**Modulo per la presentazione delle osservazioni per i piani/programmi/progetti sottoposti a procedimenti di valutazione ambientale di competenza statale**

**ID: Codice procedura (ID\_VIP/ID\_MATTM): 12691**

**“Progetto di un impianto eolico denominato “Pitigliano” ubicato nei comuni di Pitigliano (GR) e Sorano (GR) costituito da 20 (venti) aerogeneratori di potenza nominale 7,0 MW per un totale di 140,0 MW con relative opere connesse ed infrastrutture indispensabili”**

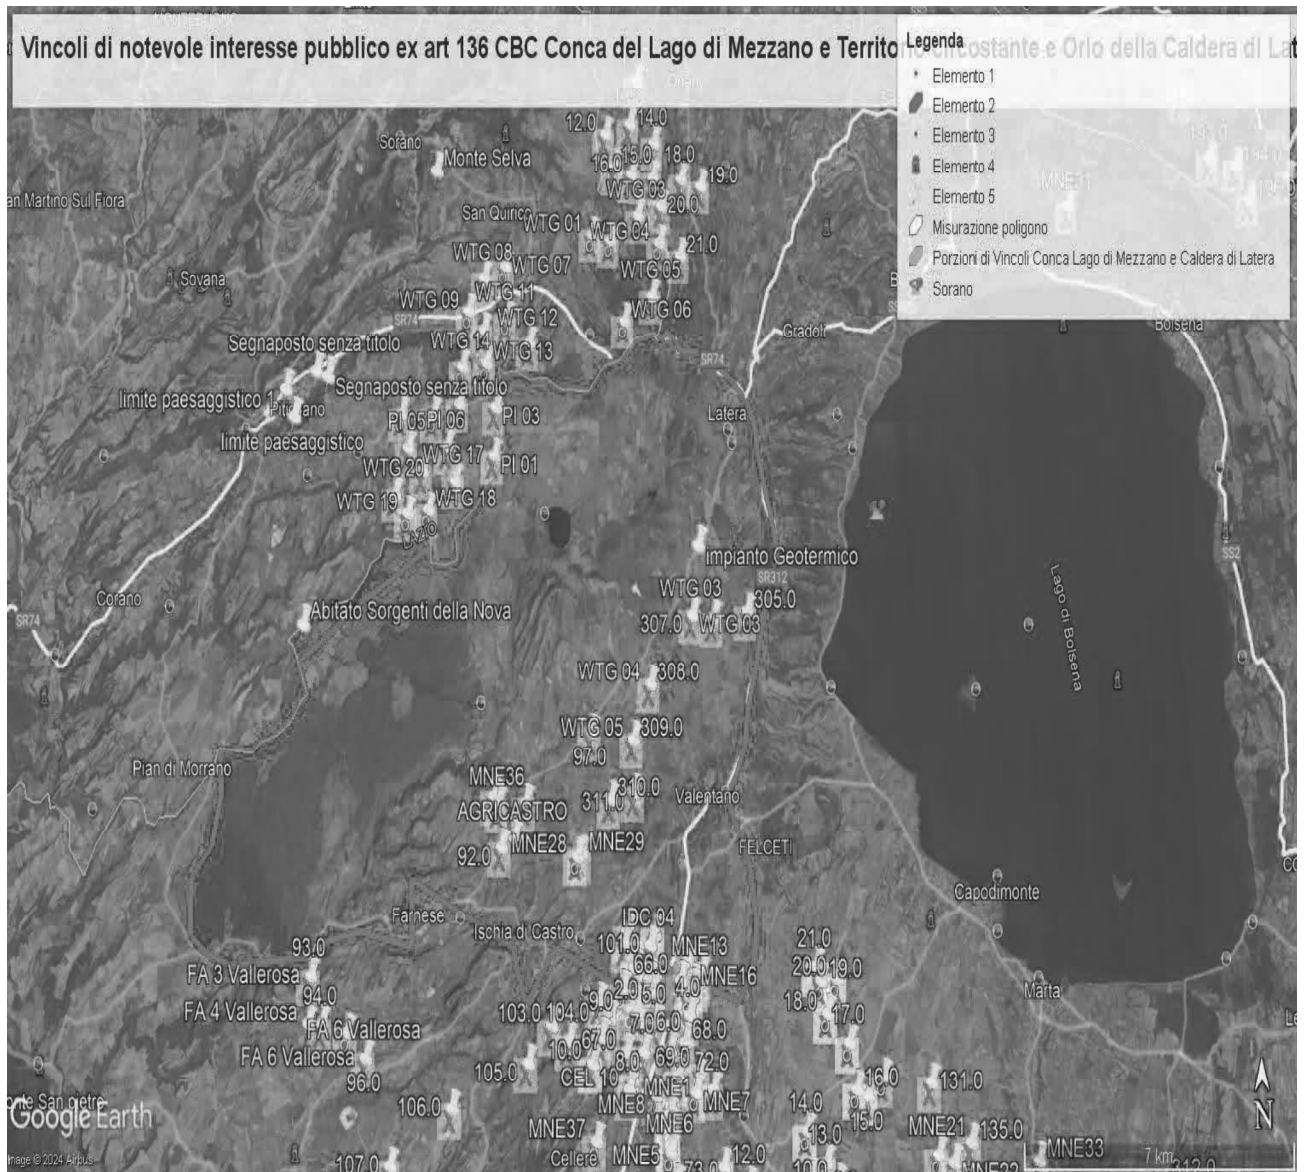
Al contrario si evidenzia che l'impianto eolico industriale citato non solo ricadrebbe con tutti e 20 gli aerogeneratori all'interno delle fasce di rispetto di 3 km di due vincoli paesaggistici di notevole interesse pubblico esistenti nella Regione Lazio e con una parte di essi nel vincolo paesaggistico del Centro abitato di Sorano ( GR) quindi in aree non idonee all'installazione di impianti di energia rinnovabile. Addirittura, alcuni aerogeneratori sarebbero ubicati a poche centinaia di metri dai perimetri dei due vincoli paesaggistici laziali ex art 136 del CBC.

Come è illustrato nell'immagine si ribadisce che l'impianto industriale "Pitigliano" ricade completamente all'interno delle fasce di rispetto dei due vincoli di notevole

**IMMAGINE n. 2** Impianto eolico industriale “Pitigliano” e distanze aerogeneratori dai Vincoli della Conca del Lago di Mezzano...

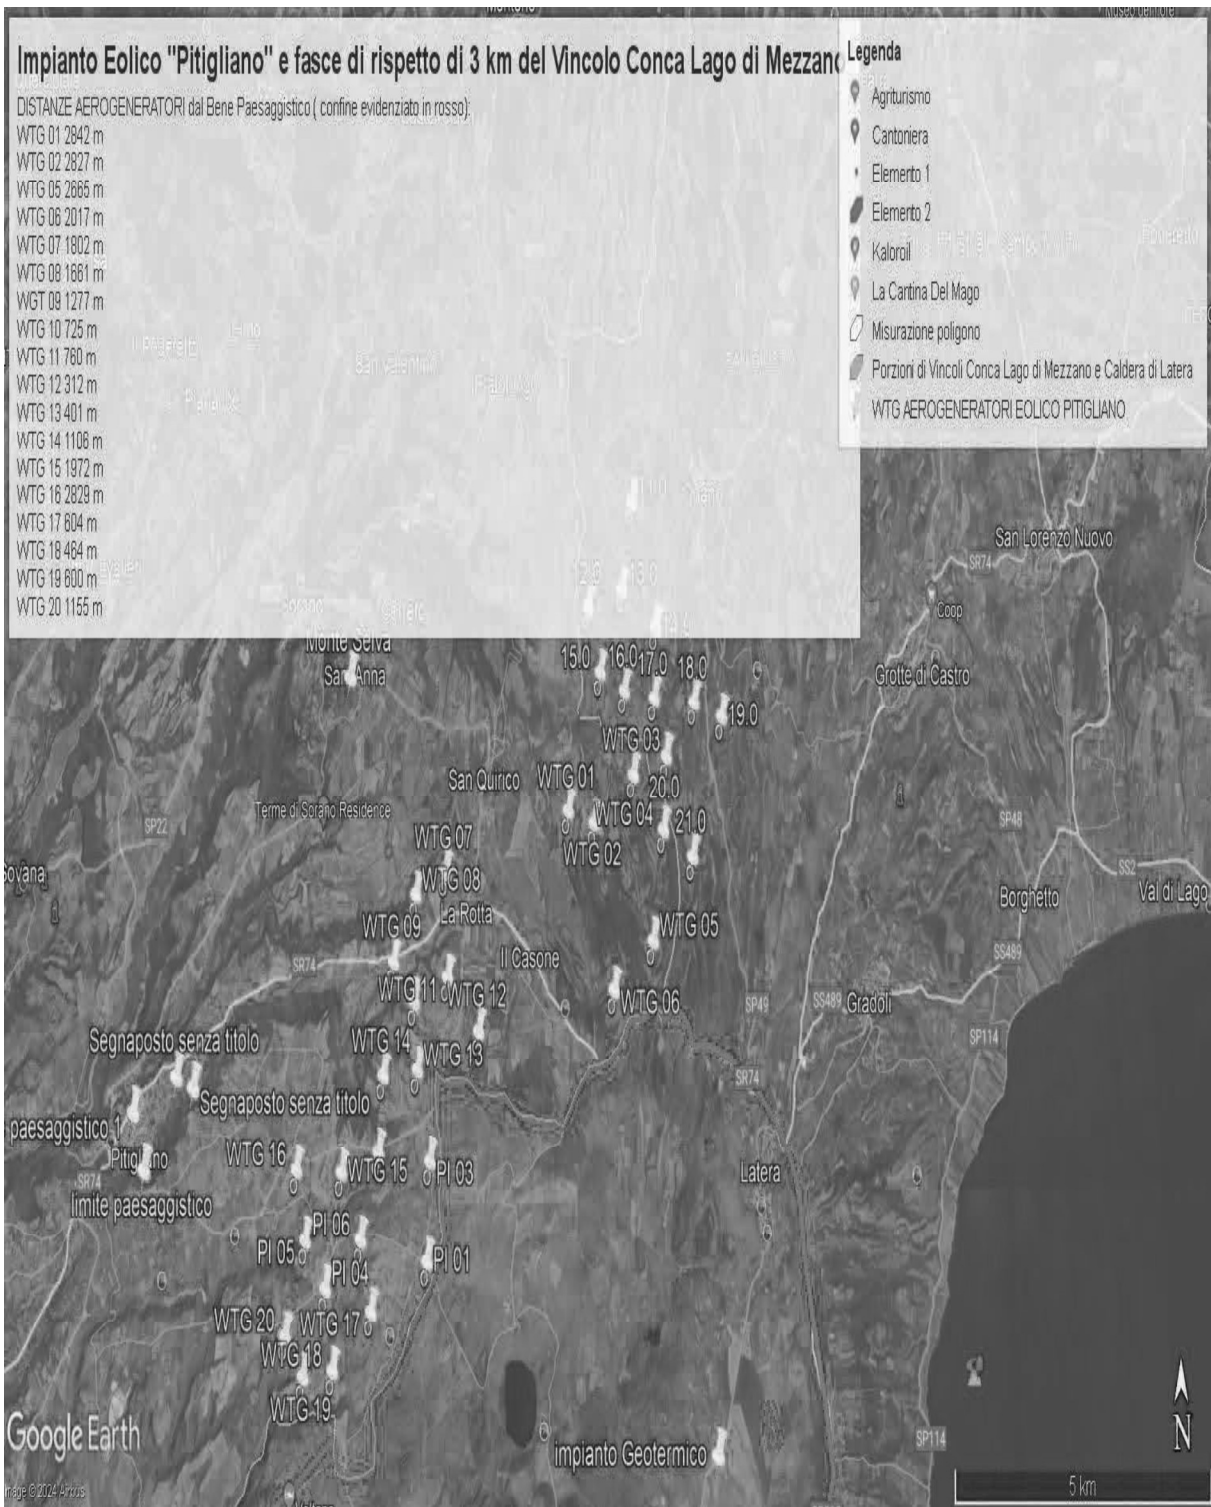
*Inoltre, come sostiene la Proponente parte dell'impianto si verrebbe a trovare a 3,5 km dal centro abitato di Sorano. Infatti, tre degli aerogeneratori WTG 08, 09, 10 sono addirittura all'interno delle fasce di rispetto dei 3 km del suo vincolo paesaggistico di notevole interesse pubblico ex art 136 del CBC. Si evidenzia che così si crea*

ma nelle sue immediate vicinanze ( a soli 100 metri i primi due aerogeneratori) oltre ad impattare sul territorio e sulle economie di cinque Comuni del Lazio (Farnese, Onano, Latera, Valentano, Grotte di Castro e Gradoli ) si trova nelle fasce di rispetto dei Beni di notevole interesse pubblico come si è evidenziate nelle Osservazioni precedenti e crea degli impatti negativi anche sui beni naturalistici come verrà dettagliato nell'Osservazione relativa alla Vinca. Inoltre, andrebbe a sommarsi al già enorme cumulo di impianti eolici e fotovoltaici e geotermici che creano una elevata criticità ambientale nella provincia di Viterbo e interferiscono anche con il territorio toscano come si può vedere dalle varie immagini dell'Allegato n. 1.
